# Notas de la versión del firmware de la Shearwater Teric

## VERSIÓN 21 01-NOV-2021

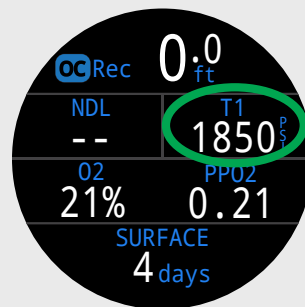
En el diseño de pantalla estándar del modo OC Rec (arriba, a la derecha), el espacio del TTS ahora puede reemplazarse por otros campos de información.
